# 기 술 검 토 서

제 목: 북방1터널 종점부 배수구조물 설치 적정성 검토

강 원 건 설 사 업 소  
춘천 ~ 동홍천기술자문단

| 기술검토건명  | 북방1터널 종점부 배수구조물 설치 적정성 검토  |         |                       |

## 2) 양양방향 계곡부 유량 처리방안 검토

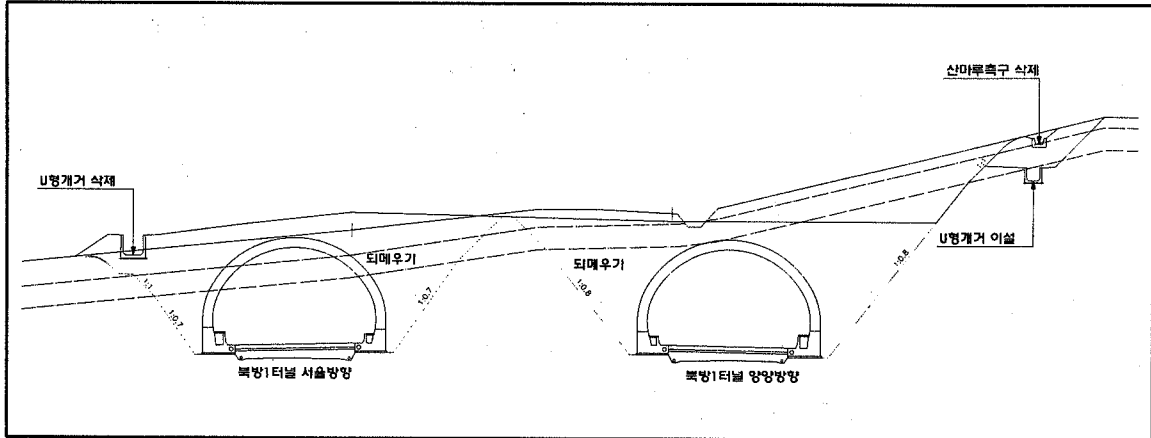
- ① U형개거 #1는 기존 계곡부 수로를 통하여 U형개거에 합류되므로 삭제함
  - 합류부에 집수정 설치와 집수정 유입부에 수로보호공(Rip-Rap) 설치
- ② 터널 갱구부 상단의 U형개거 #2,3은 양양방향 절토상단부에 이설하여 설치
- ③ 터널개착부 상단 성토부와 원지반 경계부에 산마루측구(형식-1) 설치

## 3) 서울방향 계곡부 유량 처리방안 검토

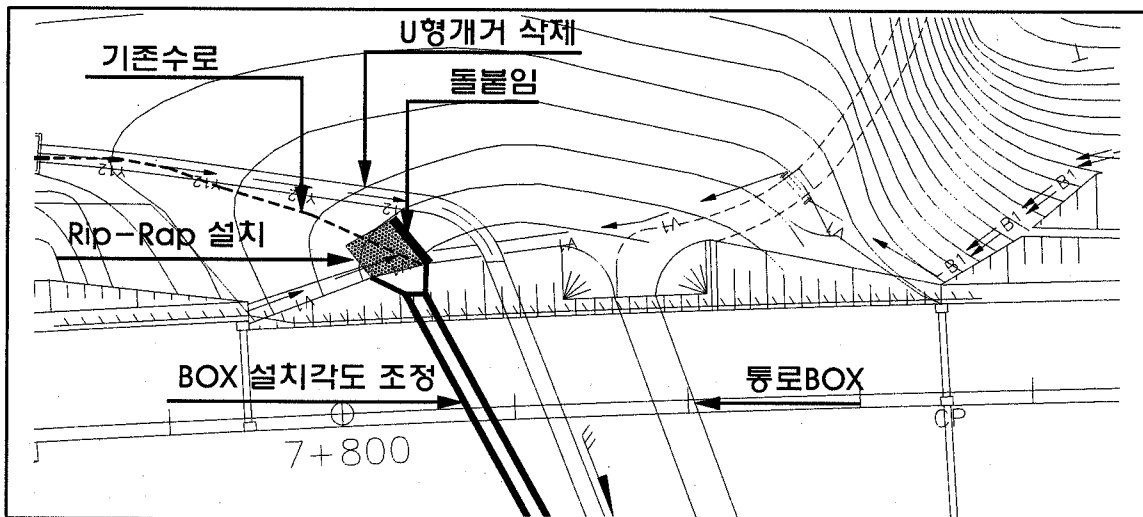
- ① U형개거 #4,5는 기존 계곡부 수로를 통하여 수로BOX(STA.7+825)에 합류되므로 삭제
- ② 수로BOX(STA.7+825)는 U형개거 #4,5가 삭제됨에 따라 설치각도를 기존수로 방향에 맞추어 설치
- ③ 수로BOX(STA.7+825) 유입부 처리방안
  - 기존 수로 세굴방지를 위하여 수로보호공(Rip-Rap) 설치
  - 주변 통로BOX로의 유입수 차단 및 곡선부 수로의 측벽 세굴방지를 위하여 수로 측벽에 돌붙임 설치 필요

### 3) 산마루측구

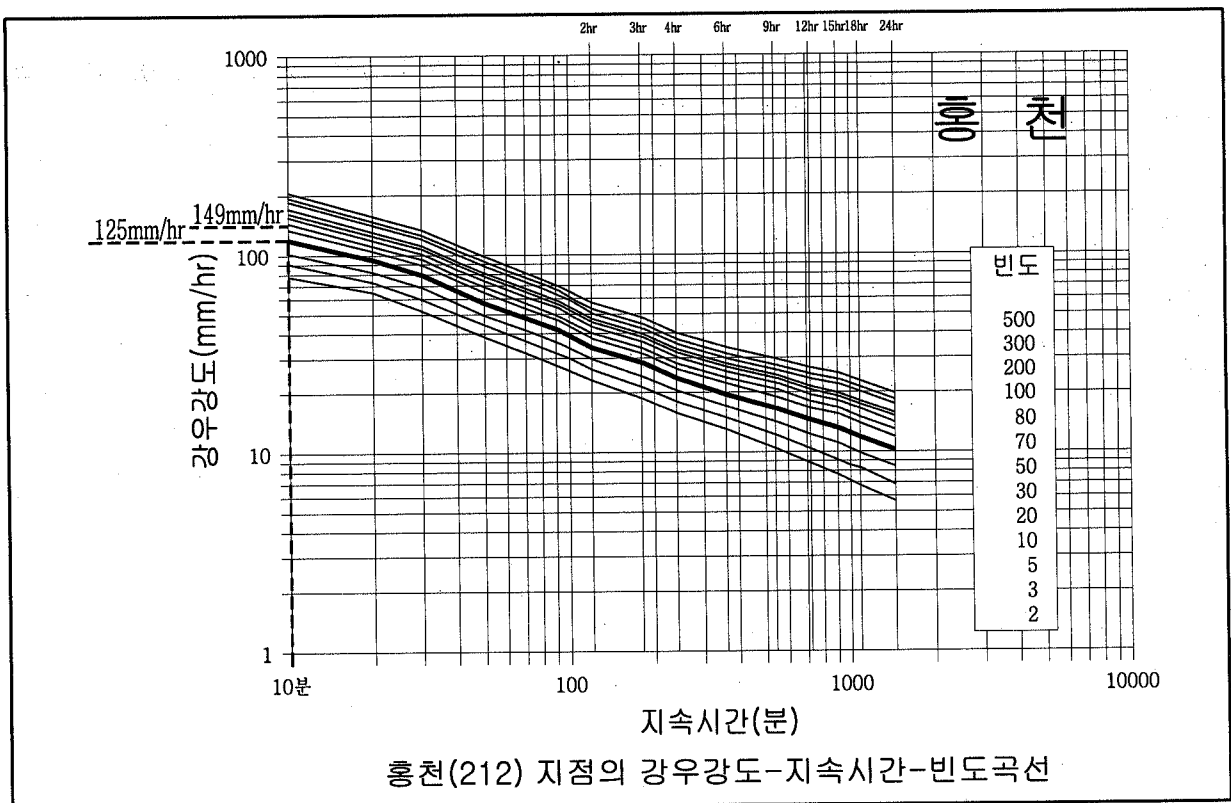
| 설 치 위 치     | 설계규격 | 검 토 안  |       |      |       |       | 검 토 의 견                |
|-------------|------|--------|-------|------|-------|-------|------------------------|
| 7+660~7+816 | 형식-1 | -      | -     | -    | -     | -     | - 삭제 (U형개거 설치구간)       |
| 7+870~7+928 | 형식-1 | 0.0022 | 0.054 | 형식-1 | 18.3% | 2.218 | - 설계규격 적정              |
| 7+950~7+987 | 형식-1 | -      | -     | 형식-1 | 63.5% | 4.132 | - 절토부 사면 시공후 유입수 확인 검토 |
| 8+030~8+055 | 형식-1 | -      | -     | 형식-1 | 83.8% | 4.747 | - 절토부 사면 시공후 유입수 확인 검토 |
| 터널갱구부 상단    | -    | 0.0021 | 0.051 | 형식-1 | 2.0%  | 0.733 | - 추가설치                 |
